ობიექტის დასახელება	დამკვეთი	შპს "ასავალ-დასავალის სახოგადოებრივი ფონდი"
არქიტექტორი	დ. გოგური		საამქრო/სტამბა		
შესრულა	დ. გოგური			მასშტაბი	ფურც-ბი / ფურც.
			გეგმა ნიშნულზე -4.00	1:100

№2350976 (18.12.2015) ბრძანებით შეთანხმებული
სართულების განაშენიანების კროკები = 3855.95

დაკორექტირებული პროექტის სართულების
განაშენიანების კროკები = 4271.65
4271.65 < 3855.95+771.19(20%)=4627.14

გეგმა ნიშნულზე +7.80

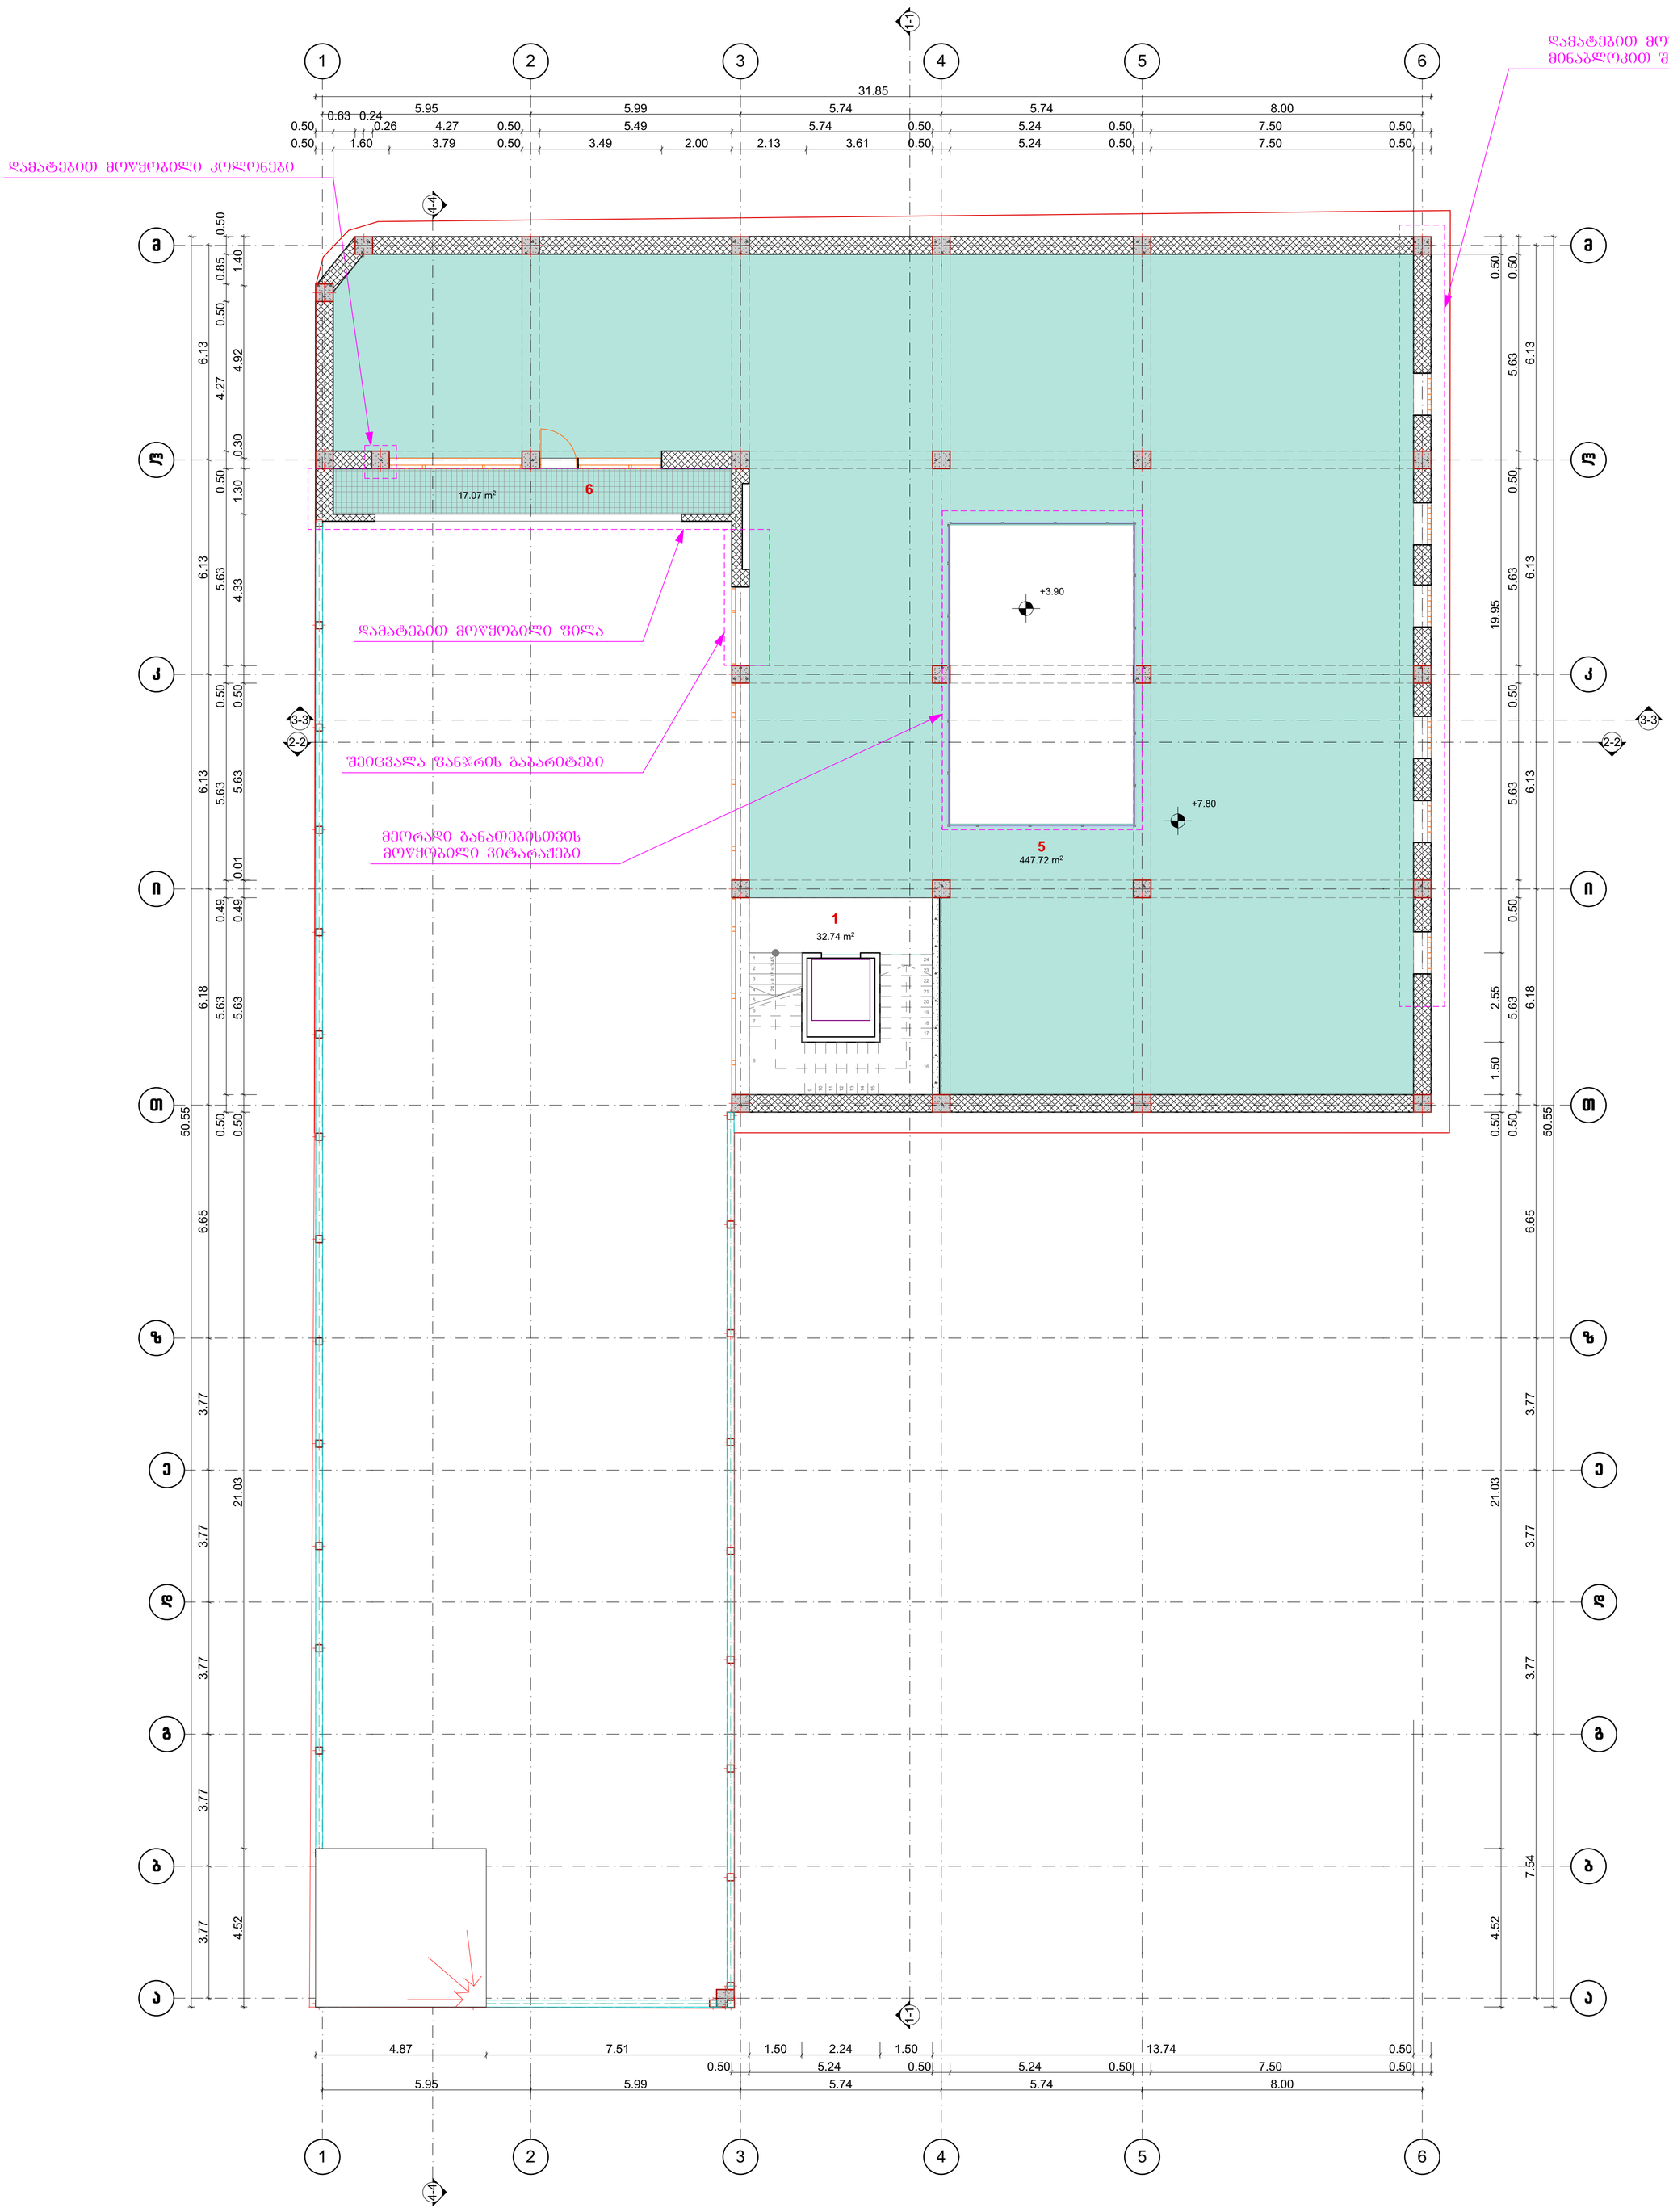
შენიშვნა : სართულზე გაზრდილია გარე კედლების სისქე. შეიცვალა სართულის სიმაღლე.

გეგმა ნიშნულზე +11.40

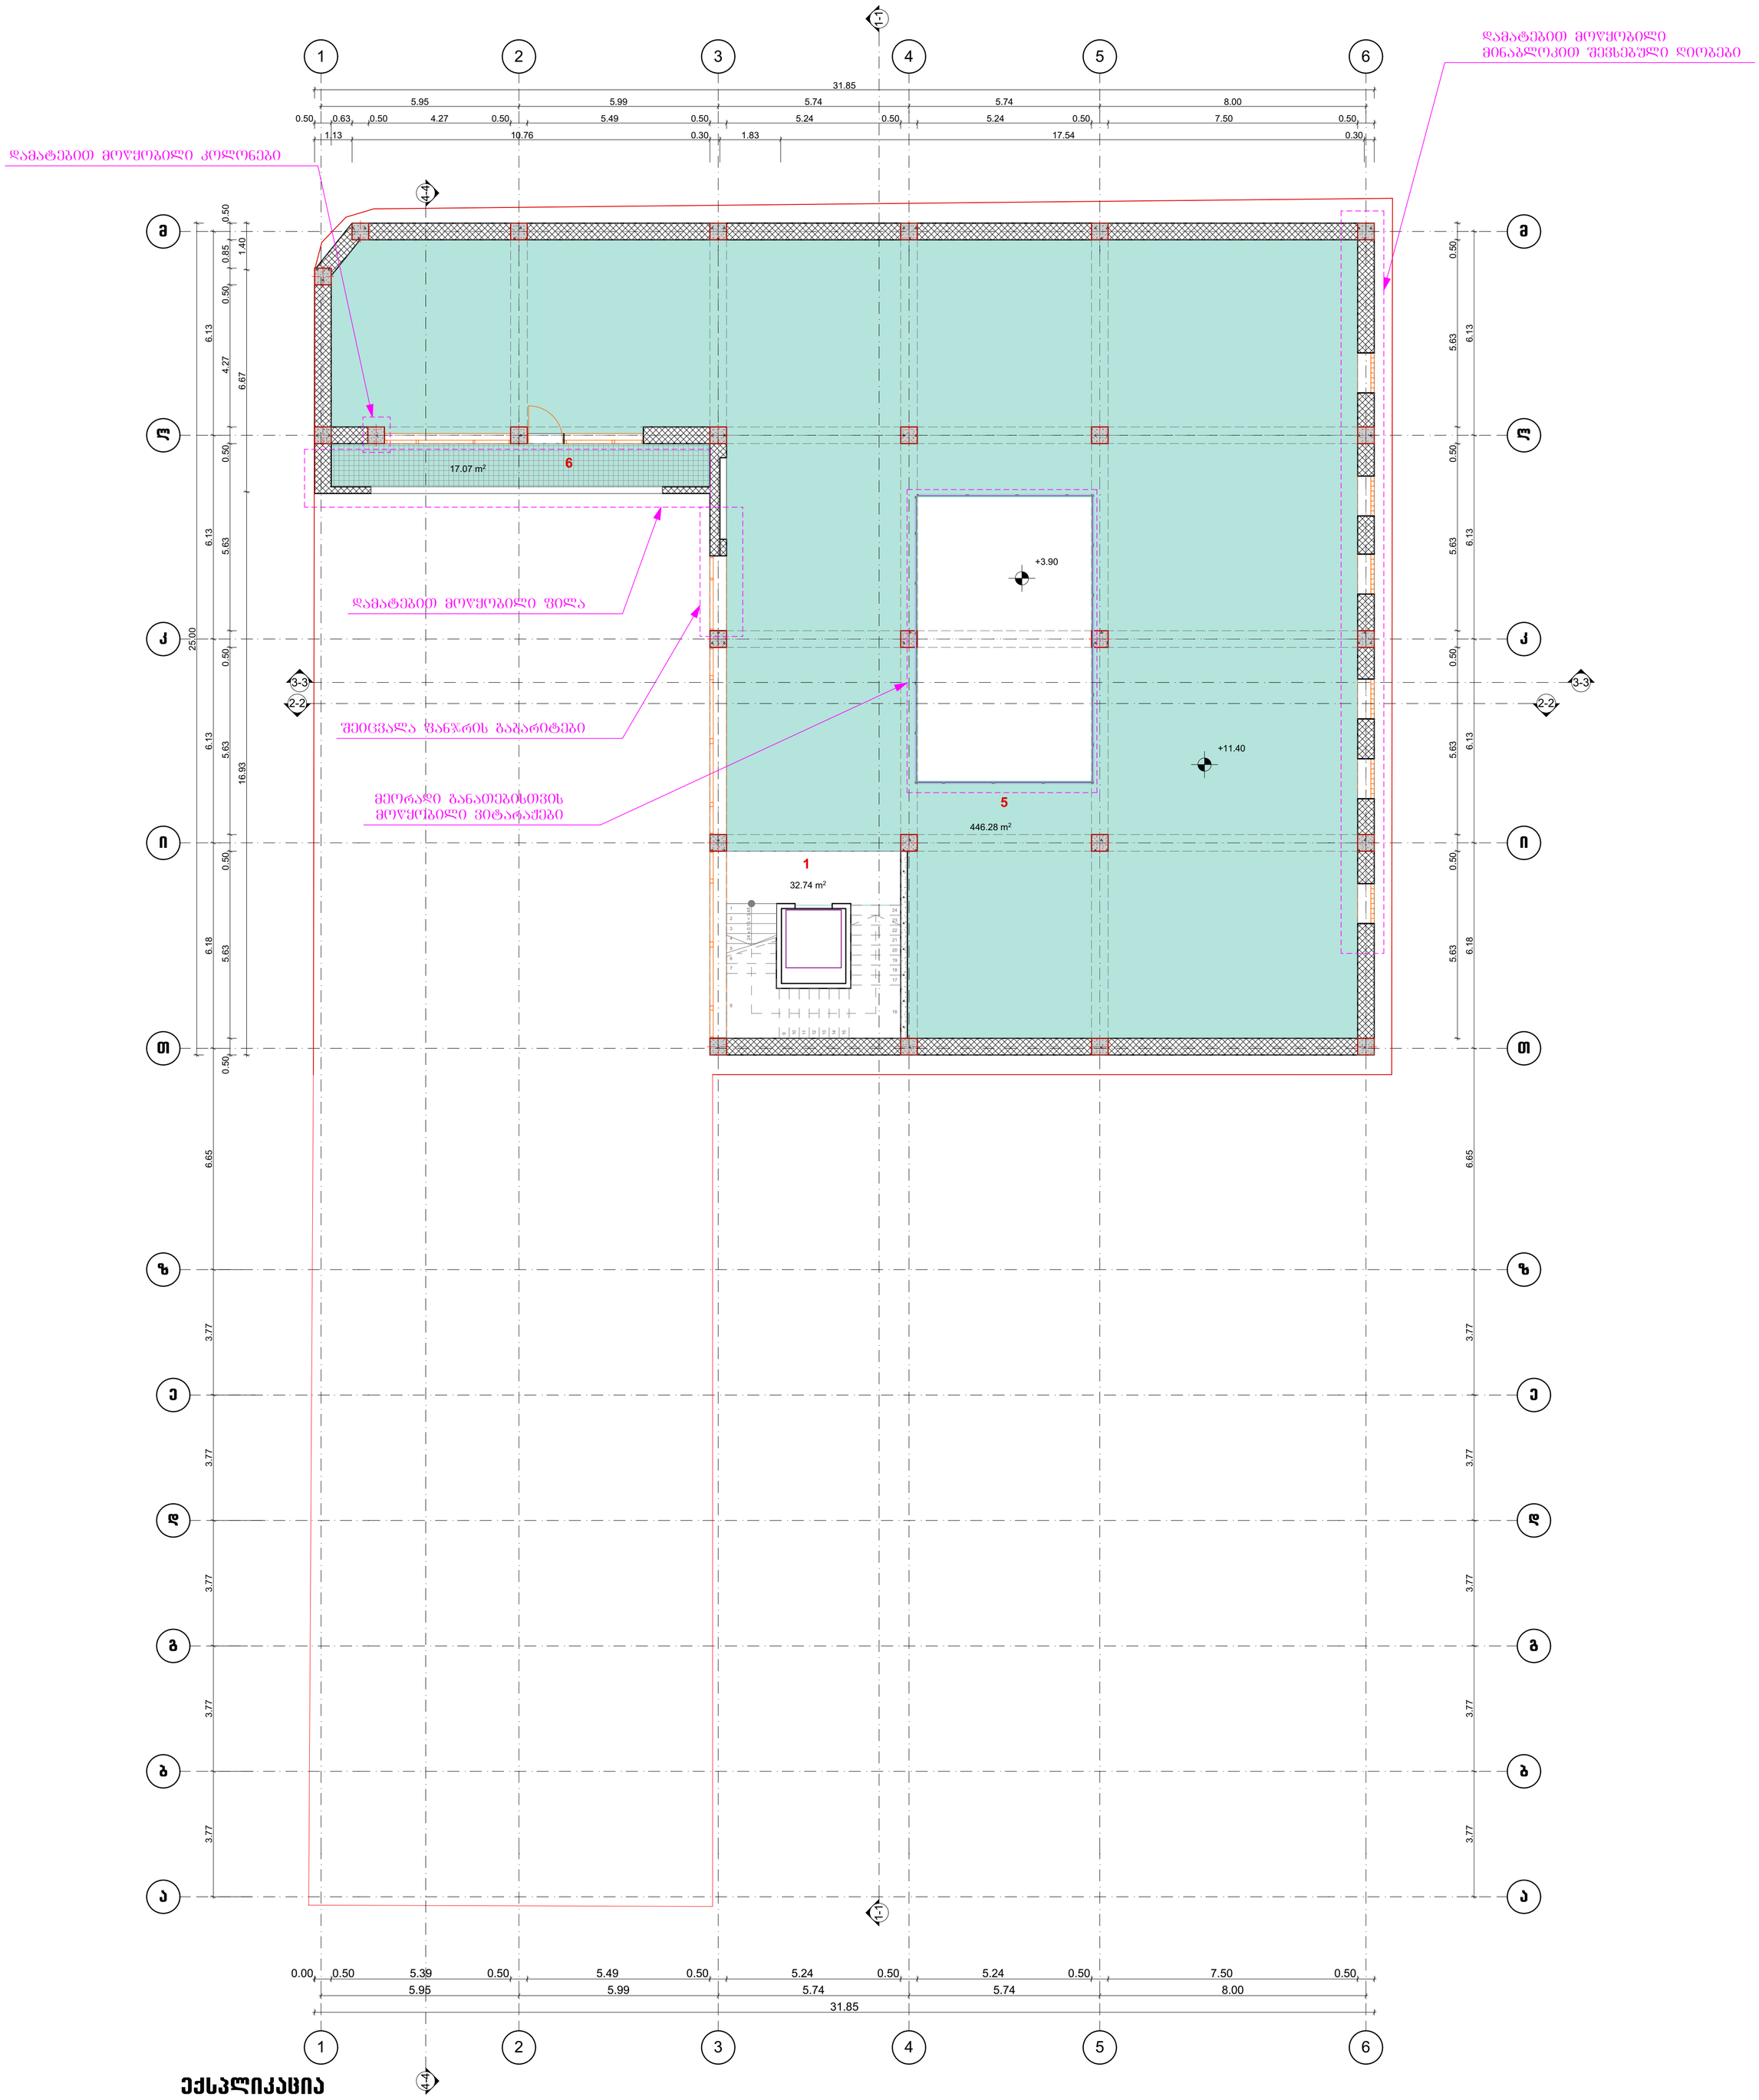
შენიშვნა : სართულზე გაზრდილია გარე კედლების სისქე. შეიცვალა სართულის სიმაღლე.

გეგმა ნიშნულზე +15.00

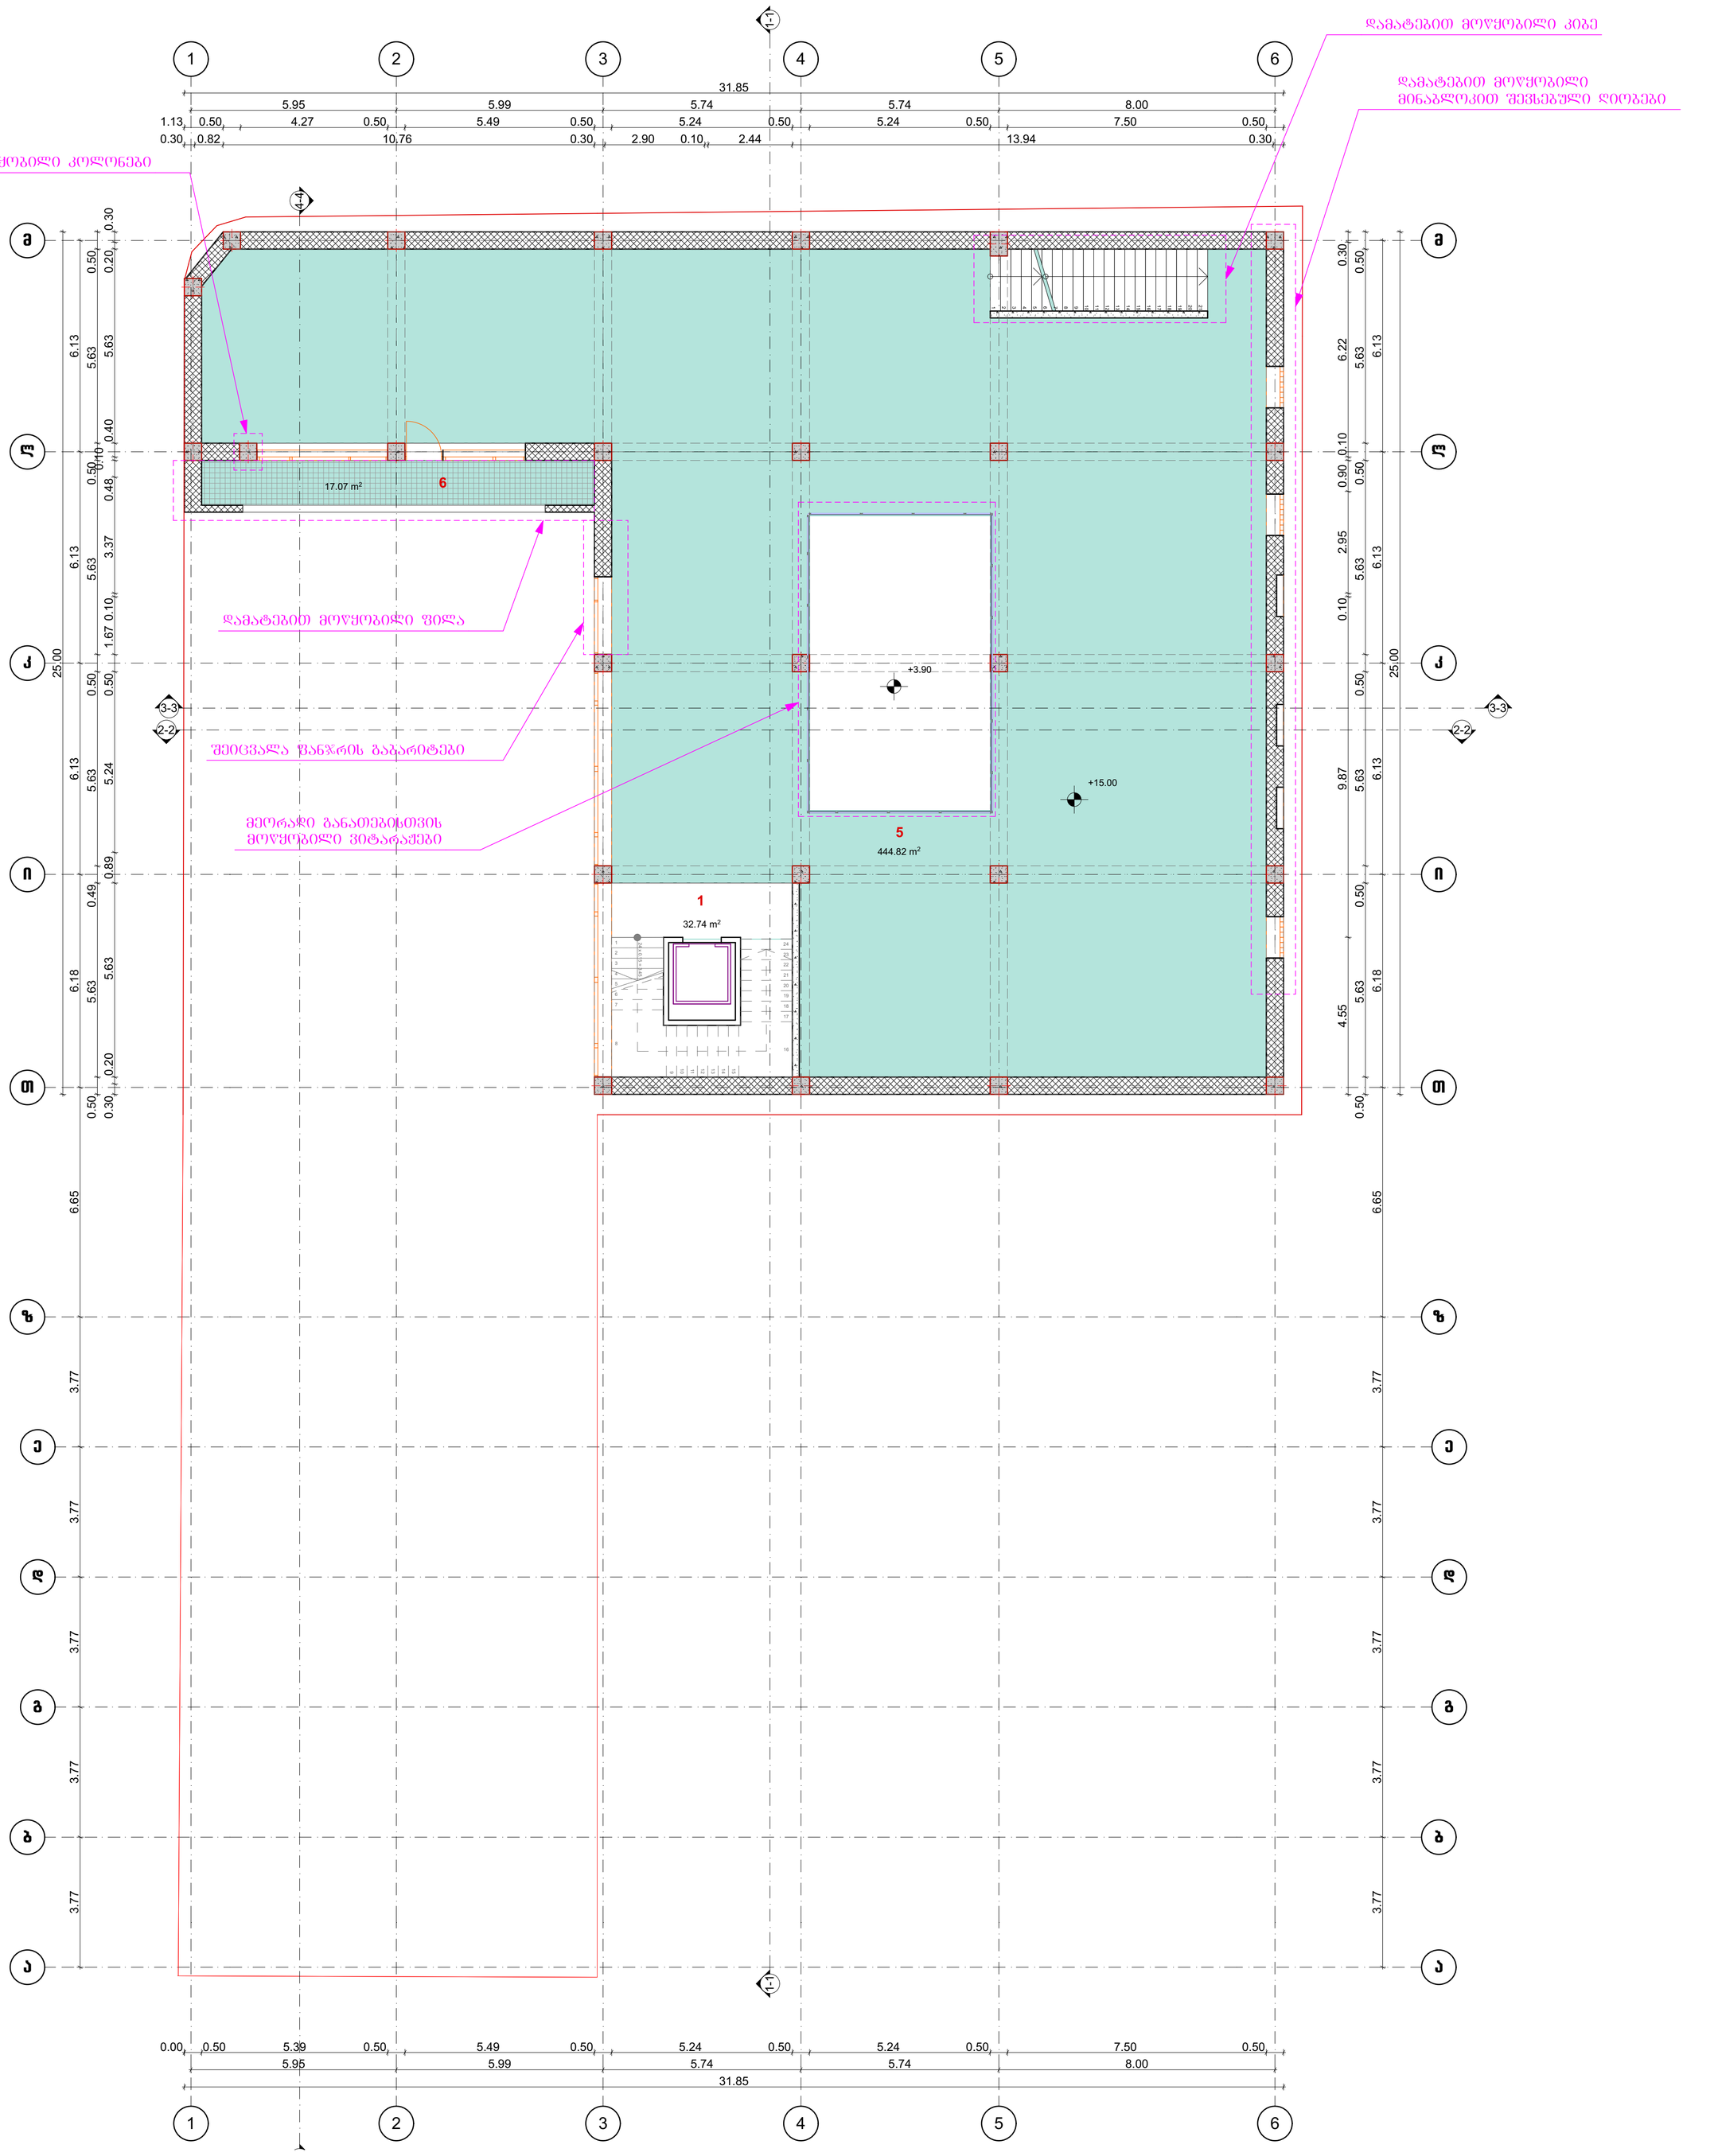
შენიშვნა : სართულზე გაზრდილია გარე კედლების სისქე. შეიცალა სართულის სიმაღლე.
